1. PREAMBULE

1.1 Contexte législatif et déroulement de la procédure

La Métropole Nice Côte d'Azur a ainsi engagé une procédure de modification simplifiée n°1 du Plan Local d'Urbanisme Métropolitain, selon les dispositions des articles L.153-45 et suivants du Code de l'urbanisme.

2. EXPOSE DES MOTIFS ET OBJET DE LA MODIFICATION SIMPLIFIEE DU PLUM

→ Secteur du Poutaouchoun, rectification d'une limite de zonage

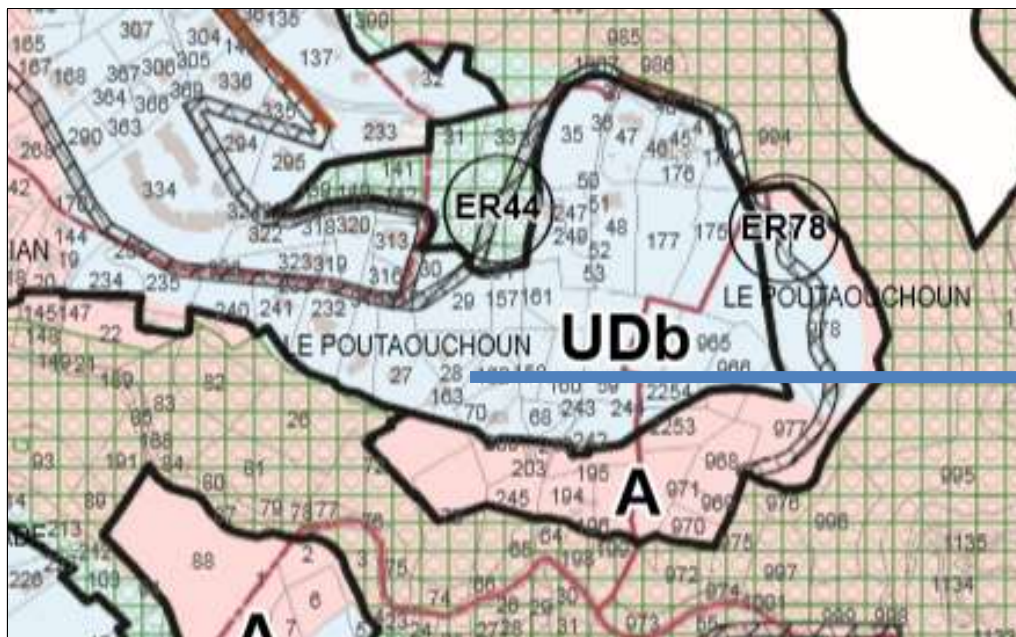
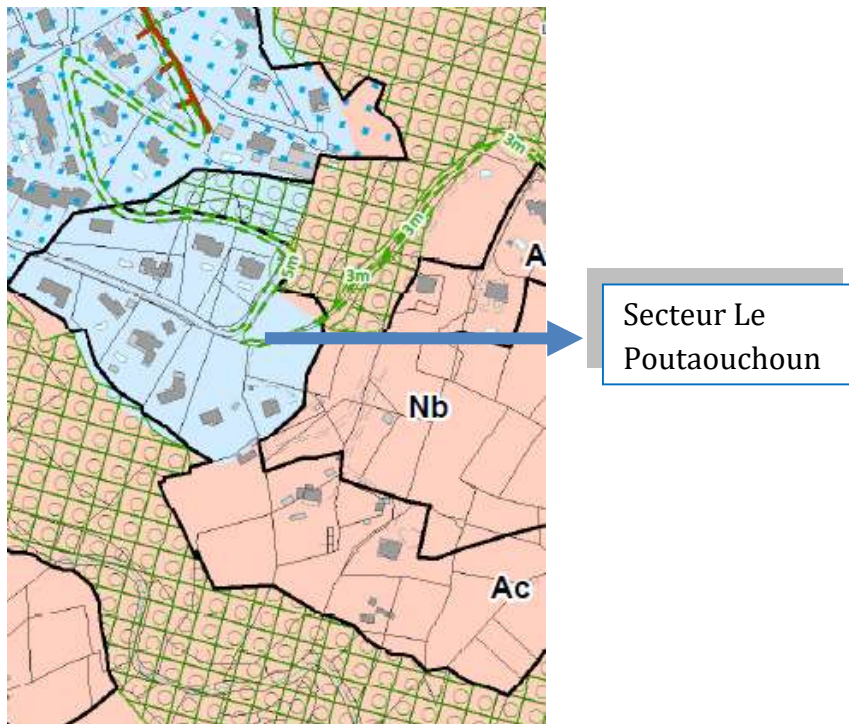
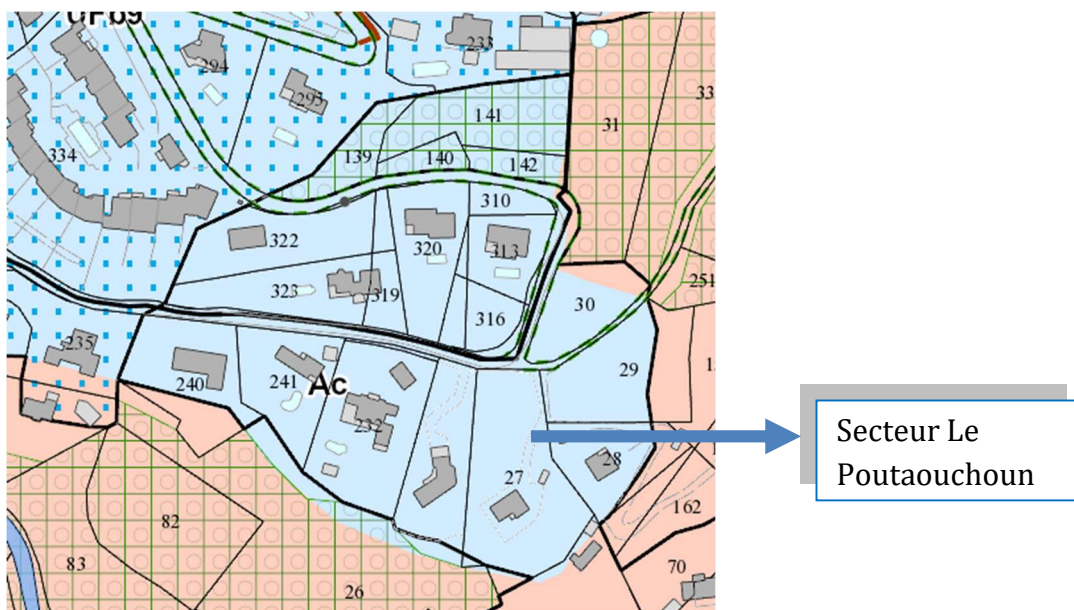
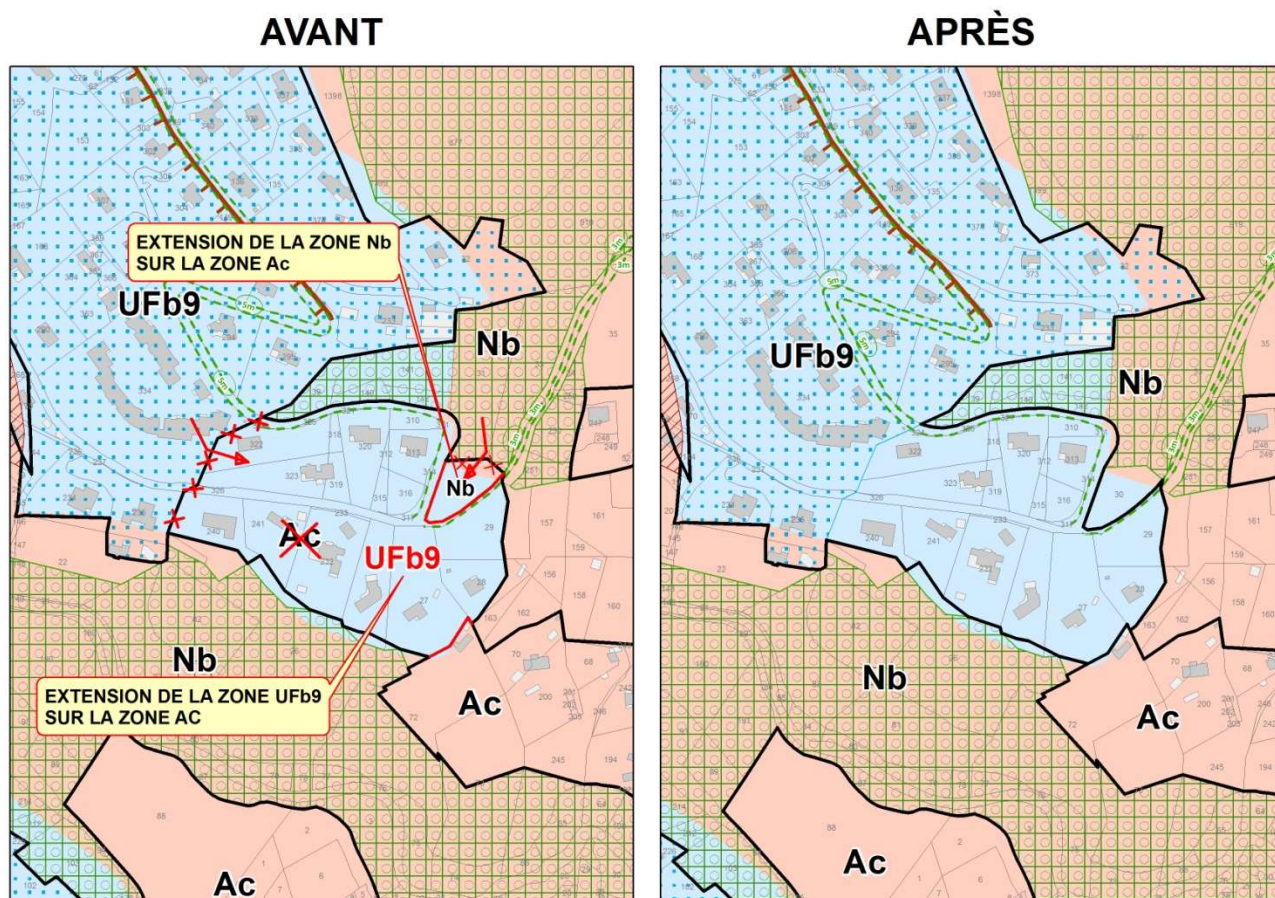
Au cours de l'élaboration du Plan Local d'Urbanisme métropolitain (PLUm), les services de l'Etat ont fixé, par courrier en date du 6 juin 2018, un objectif de réduction de la consommation de l'espace.

Au regard du tissu bâti existant sur ces parcelles, inscrites en continuité du quartier résidentiel du Poutaouchoun, et de leur desserte par les réseaux publics d'eau potable, d'assainissement et de distribution d'électricité, ces dernières peuvent être considérées comme un secteur urbain constitué. Elles disposent, en outre, d'un accès à la voie publique par le Chemin du Pioulier et ne sont concernées que par des risques modérés identifiés au titre du PPR incendies de forêt (PPRif) approuvé le 24 octobre 2016.

En raison du caractère urbanisé de ce secteur, il est proposé d'inscrire ces parcelles bâties au sein de la zone urbaine UFb9 attenante.
